平潭综合实验区自然资源与生态环境局关于 福建平潭吾悦广场三期一区（B3#楼、B5#楼、 B8#楼、S8#楼）及地下室项目竣工 规划条件核实公示

实地建设与规划审批不一致对比

审批与实地建设绿地分布对比略图

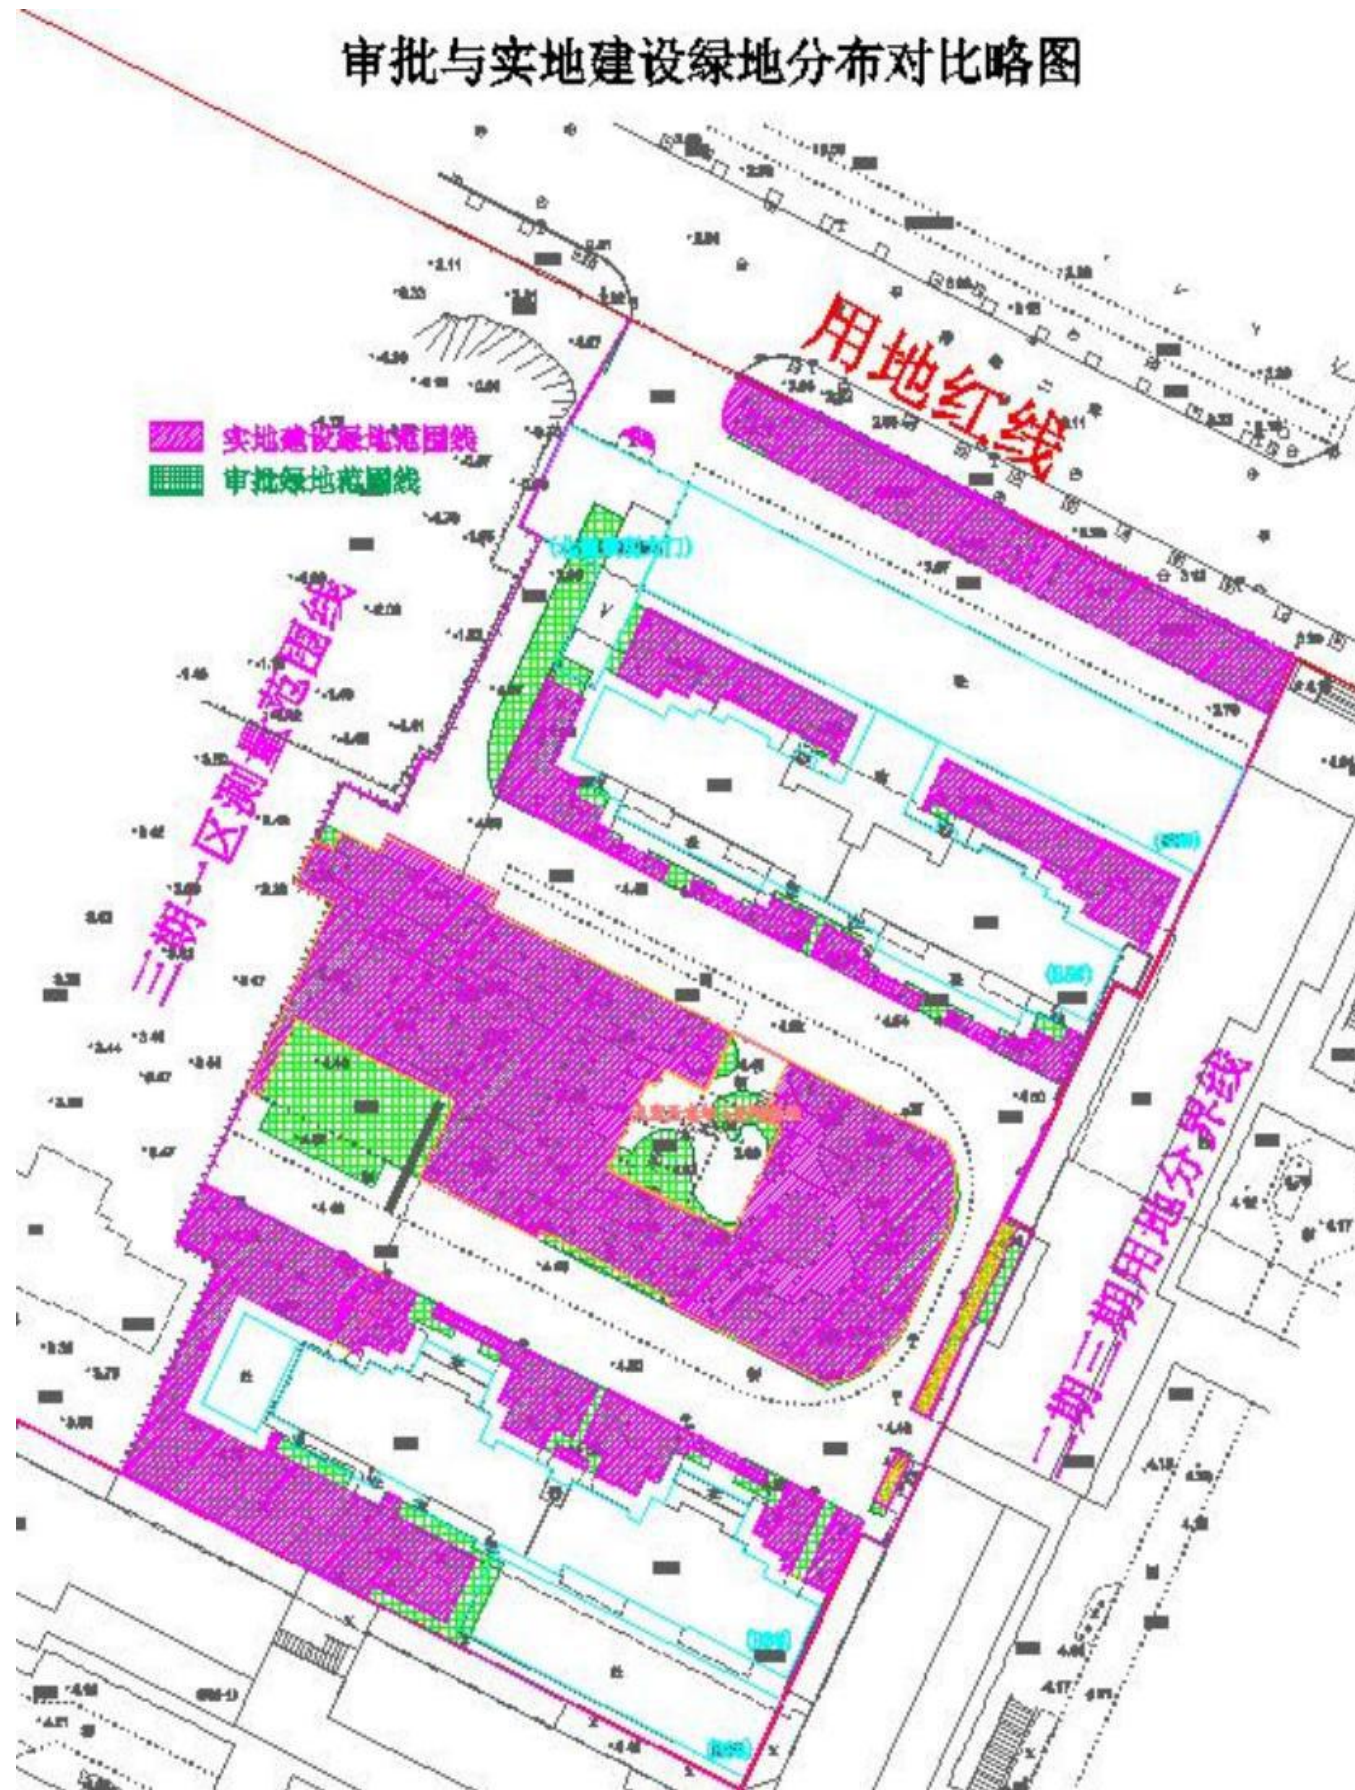
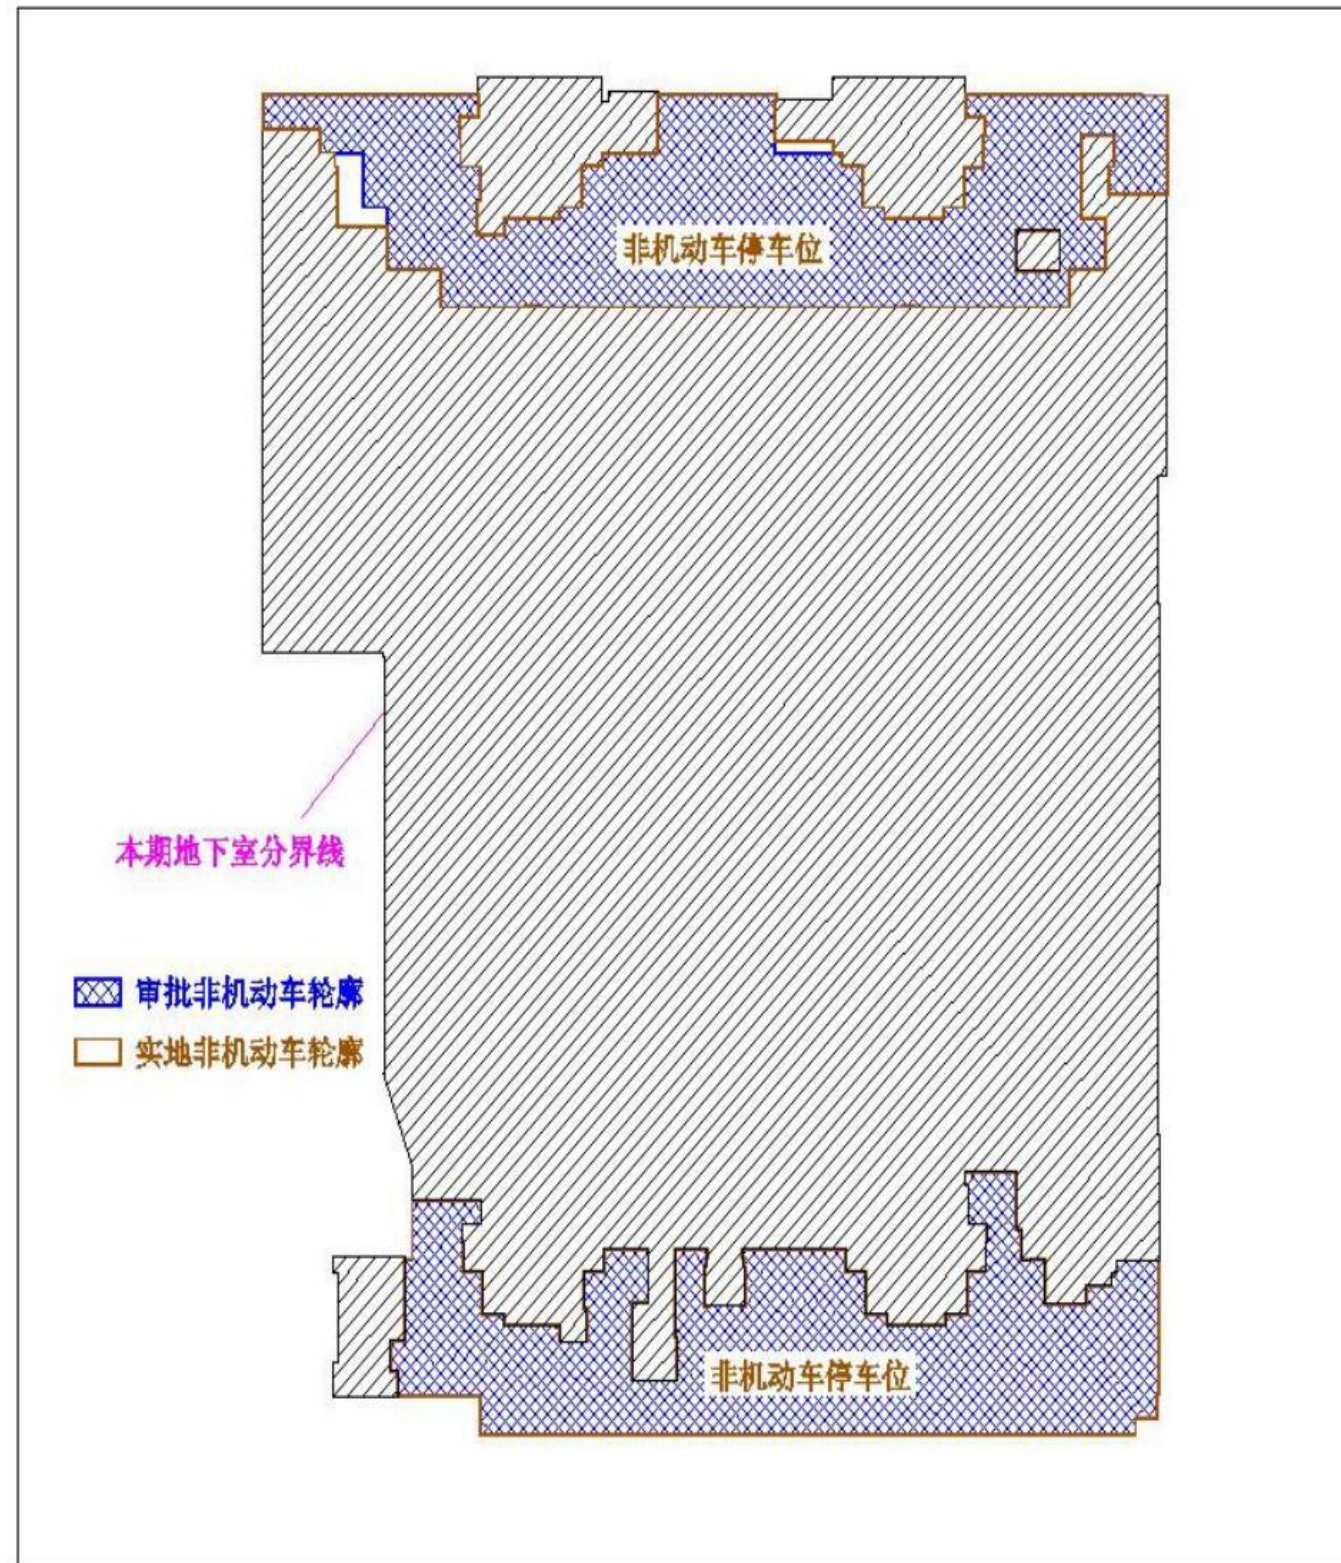
11、三期住宅一分区审批绿化面积为 3166.8 m²，实地建设绿化面积为 2450.34 m²；

调整原因：因本项目二三期整体绿化率为 15%，后期根据动线优化对绿化轮廓进行调整，缺少的绿化面积统筹至剩余分区建设；

地下非机动车位分布对比略图

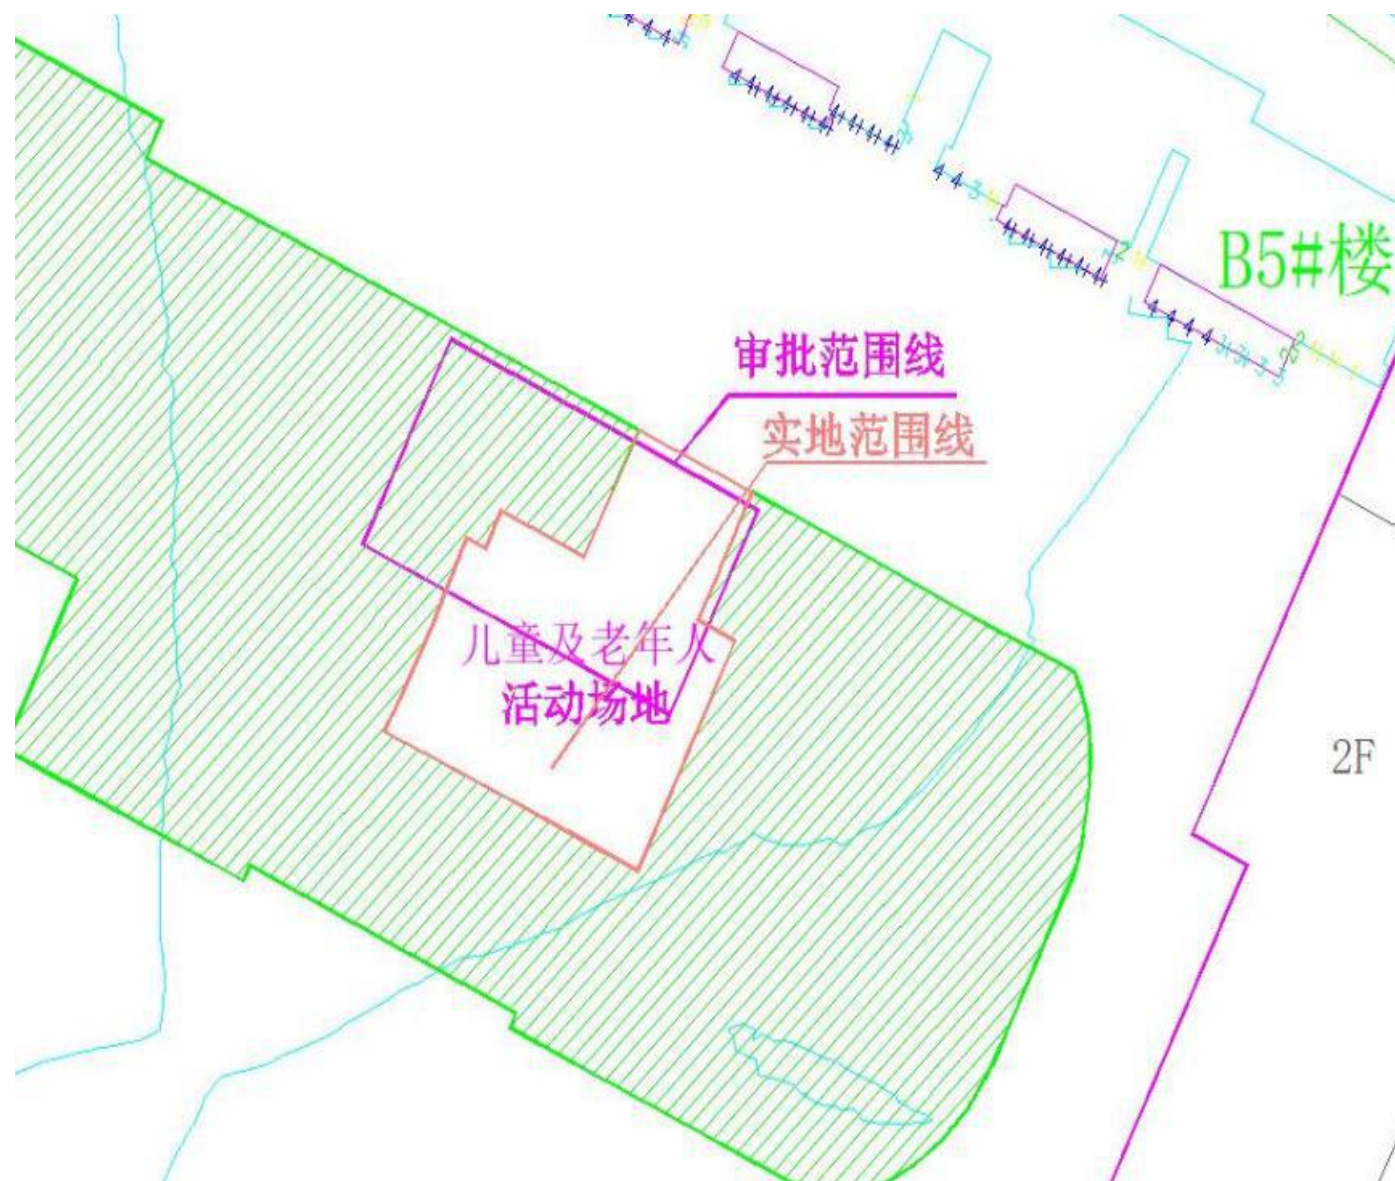
13、三期住宅一区审批地下非机动车停车位 621 辆,实地建设地下非机动车停车位 630 辆;调整原因:地下非机动车停车位因施工图深化增加,合计 630 辆,满足规划审批要求;

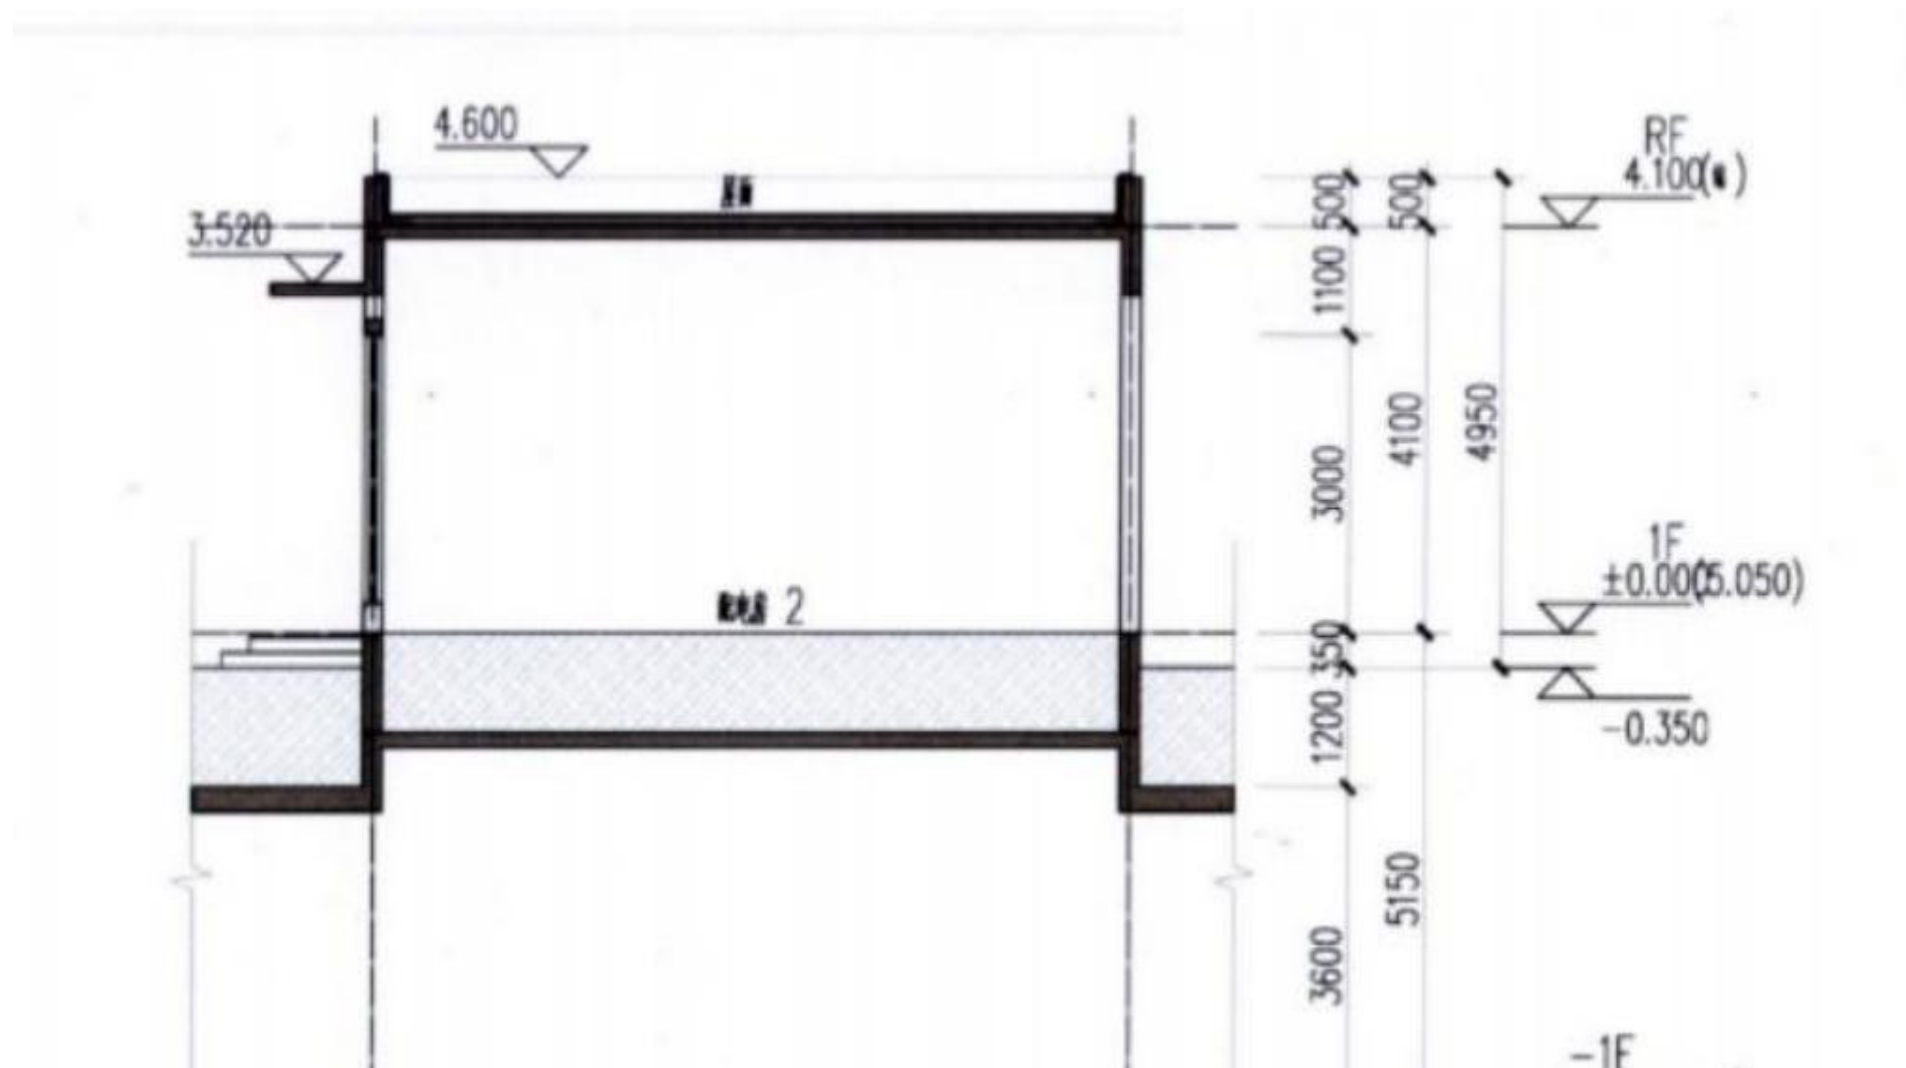
14、本期测量范围内实地建设儿童及老年人活动场地与审批不一致，审批儿童及老年人活动场地面积:

170.00 m²，实地儿童及老年人活动场地面积: 188.01 m²，满足日照要求;

调整原因: 因景观施工图深化造成活动场地调整，调整后满足日照要求;
